VYSVĚTLENÍ ZADÁVACÍ DOKUMENTACE Č. 8

Název veřejné zakázky:	Rozšíření kapacit zázemí ZŠ Šlapanice – pavilony F a G
Druh veřejné zakázky:	Stavební práce
Režim veřejné zakázky:	Nadlimitní veřejná zakázka
Druh zadávacího řízení:	Otevřené nadlimitní řízení
Název zadavatele:	Město Šlapanice
Sídlo zadavatele:	Masarykovo náměstí 100/7, 664 51 Šlapanice
IČO zadavatele:	00282651
Právní forma zadavatele:	801 - Obec nebo městská část hlavního města Prahy
Zastoupení:	Mgr. Michaela Trněná, starostka
Adresa profilu zadavatele:	https://zakazky.slapanice.cz

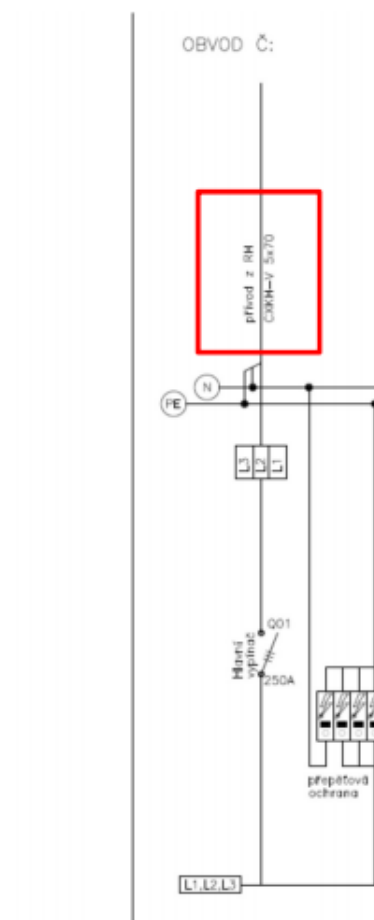
Tato odpověď zadavatele je však stále v rozporu s výkresovou částí, kde pro napájení R-UPS je použit kabel typu CXKH-V, nikoliv CXKE-R.

Kabely CXKH-R a CXKH-V nejsou z hlediska funkční schopnosti při požáru identické, jedná se o zcela dva odlišné typy kabelů

Dále v revizi výkresové dokumentace rozvaděče R-UPS v souvislosti s dotazy uchazečů došlo ke změně kabelů pro napájení EPS (vývod 10), otevírače dveří (vývod 11+12) a

ovládání z EPS z typu CXKH-R na typ CXKE-V s funkční schopností při požáru. Nicméně výměra kabelu CXKH-V 3x1,5 stále zůstala ve výkazu v nezměněném množství tj. 1450m

Čili, kabel CHKH-V 5x70 ve výkazu výměr zcela chybí, a kabel CXKH-V 3x1,5 nebyl navýšen o výměru výše popisovaných změněných 4 obvodů

Opětovně tedy žádáme zadavatele o úpravu zadávací dokumentace dle výše uvedeného

Rozvaděč R-UPS napojen kabelem CXKH-V 5x50, který je ve výkazu výměr.

Kabely CHKH-V 3x1,5 změněna délka na 1 700m.

Opraven rozvaděč R-UPS.

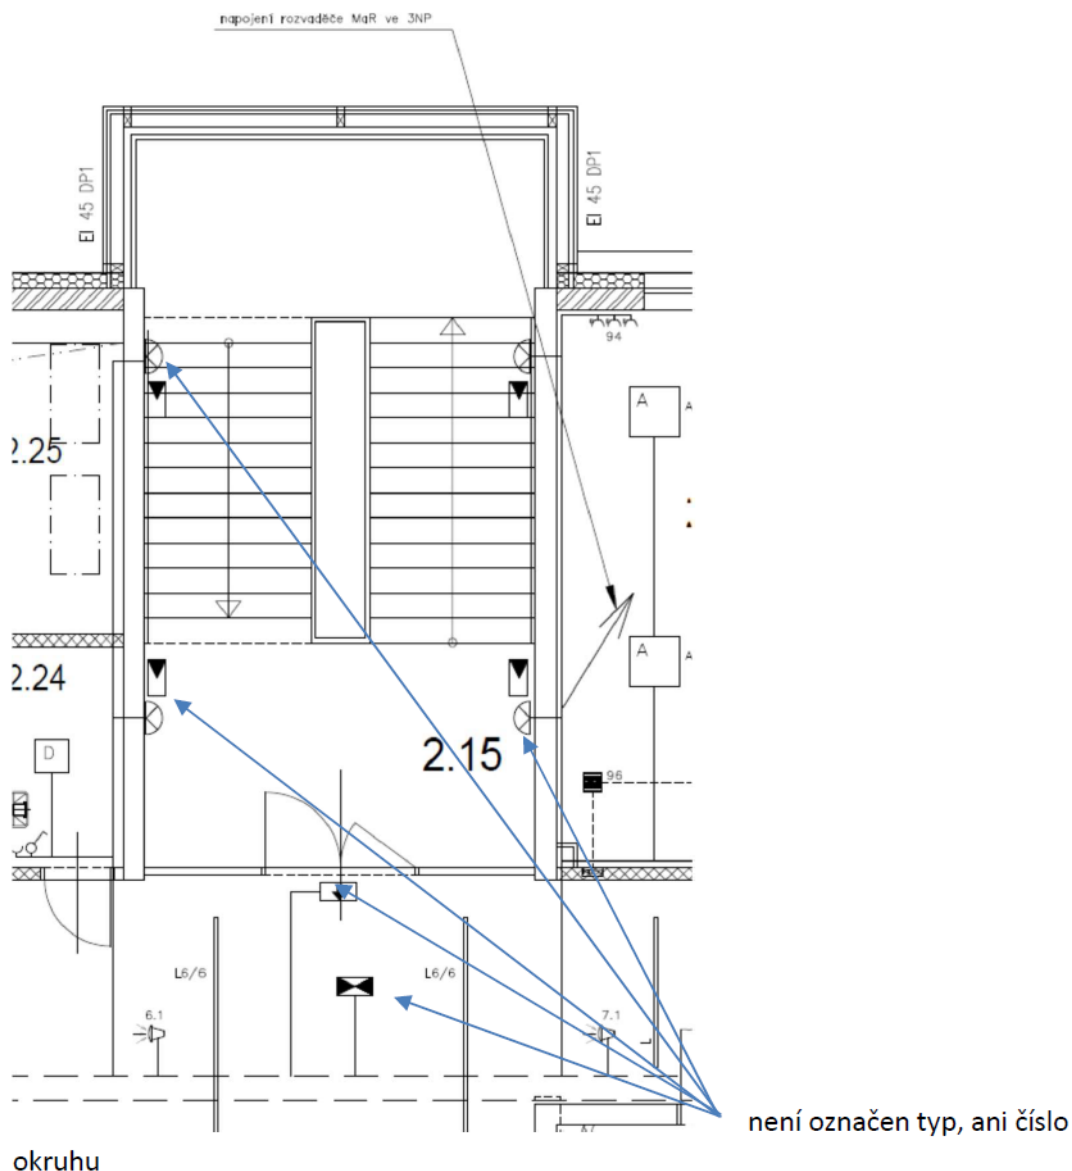
Svítidlo G1 : dle revidované knihy svítidel výkon 300W, dle výkazu 30W

Svítidlo N6 : dle revidované knihy svítidel nástěnné, dle výkazu vestavené

Svítidlo N3/N4: v knize svítidel jsou vloženy dva odlišné typy (dvě rozdílné stránky).

Svítidlo N7: v knize svítidel zcela chybí

Svítidlo L pro kuch. linky v knize svítidel zcela chybí. Ve výkazu-výměr nejsou uvedeny vůbec žádné parametry. Bez doložení designových a technických parametrů nelze tento typ relevantně ocenit

V příloze je revidovaná kniha svítidel.

Svítlidlo L – jedná se o LED pásek vestavný v délce 1800mm, stejně jako svítidla L1 až L7. nejedná se o svítidlo nad kuchyňskou linkou.
